水庫集水區保育治理工程生態檢核表 主表(1/2)

工程基本資料	工程名稱 (編號)	108 年度曾文水庫集水區主流新美段護岸加高工程	設計單位	經濟部水利署南區水資源局曾文水庫管理中心
	工程期程	108 年 11 月 25 日至 109 年 4 月 10 日	監造廠商	經濟部水利署南區水資源局曾文水庫管理中心
	治理機關	經濟部水利署南區水資源局	營造廠商	長基營造有限公司
	基地位置	地點：_嘉義_縣_阿里山鄉_鄉_新美__村 集水區：曾文溪主流河道 TWD97 座標 X：216825 Y：2582672.96	工程預算/ 經費	NT\$ 9,720,000
	工程緣由目的	工程預定地後方為大片崩塌坡面，預計加高既有護岸，新設護岸 400 公尺，以砌石方式進行，增加護岸整體質量，以穩定後方崩落地。為引導排水，於回填區設置 4 條排水溝及 1 條截水溝。		
	工程類型	☐ 自然復育、 ☐ 坡地整治、 ☒ 溪流整治、 ☐ 清淤疏通、 ☒ 結構物改善、 ☐ 其他		
	工程內容	工區施工內容為在曾文溪主流新美段暨設護岸上新設一砌石護岸 400 公尺，並沿塊石護岸施設一條塊石邊溝加強該處徑流排水能力，並疏濬該處河道淤積土石於本工程背填區域。		
預期效益	☒ 保全對象(複選)： ☐ 民眾(☐ 社區 ☐ 學校 ☐ 部落 ☐) ☐ 產業(☐ 農作物 ☐ 果園 ☐) ☐ 交通(☐ 橋梁 ☐ 道路 ☐) ☒ 工程設施 (☒ 水庫 ☐ 攔砂壩 ☐ 固床設施 ☐ 護岸) ☐ 其他：			
核定階段	起訖時間	民國 年 月 日至民國 年 月 日		附表 P-01
	生態評估	進行之項目： ☐ 現況概述、 ☐ 生態影響、 ☐ 保育對策		
		未作項目補充說明：本案於設計階段開始生態檢核。		
設計階段	起訖時間	民國 108 年 9 月 5 日至民國 108 年 11 月 24 日		附表 D-01
	團隊組成	☒ 是 ☐ 否有生態專業人員進行生態評析		
	生態評析	進行之項目： ☒ 現場勘查、 ☒ 生態調查、 ☒ 生態關注區域圖、 ☒ 生態影響預測、 ☒ 生態保育措施研擬		附表 D-02 D-03
		未作項目補充說明：		
	民眾參與	☐ 邀集關心當地生態環境之人士參與： ☐ 環保團體 ☒ 熟悉之當地民眾 ☐ 其他_____		附表 D-04

附表 D-05 生態保育策略及討論紀錄

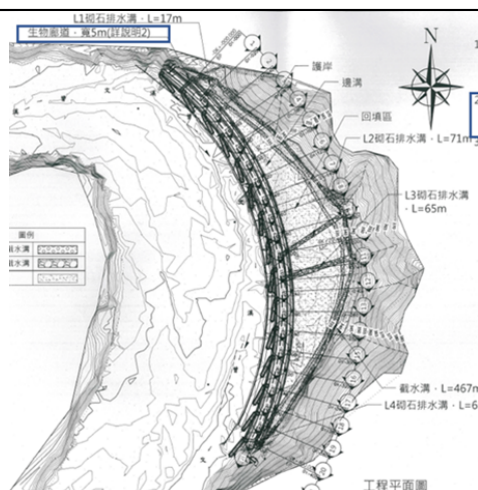
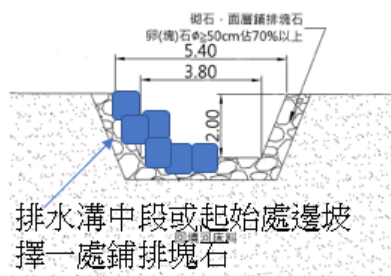
填表人員 (單位/職稱)	宋■■■ (漢林生態顧問有限公司/計畫經理)	填表日期	民國 108 年 10 月 07 日
解決對策項目	動物通道設置方式討論	實施位置	護岸主體末端、排水溝
解決對策之詳細內容或方法(需納入施工計畫書中) 1. 設置排檔水或過水涵管，區隔工區與行水區，避免機具擾動，保護水質。 2. 護岸結構採砌石工法，增加通透性，有利植被生長。 3. 於護岸末端設置 1 處緩坡，供野生動物橫向通行。 4. 排水溝邊坡以塊石緩坡(小於 45 度)方式設置防止動物掉落無法逃脫。。			
圖說：(動物通道設置方式討論) 1. 護岸主體通道設置：本案護岸加高 5m，排水溝最低處還有 3 米落差，坡度 1:0.4 斜度大於動物坡道建議之 45 度，加上既有護岸高度，會造成動物通行橫向阻隔。建議在地形及結構考量許可下，加設 1 處堆塊石緩坡，以人員能夠順利上下通行為原則，如下圖「107 年度曾文水庫集水區主流山美段河道護岸工程」於護岸末端堆塊石緩坡。

設計定稿納入建議：
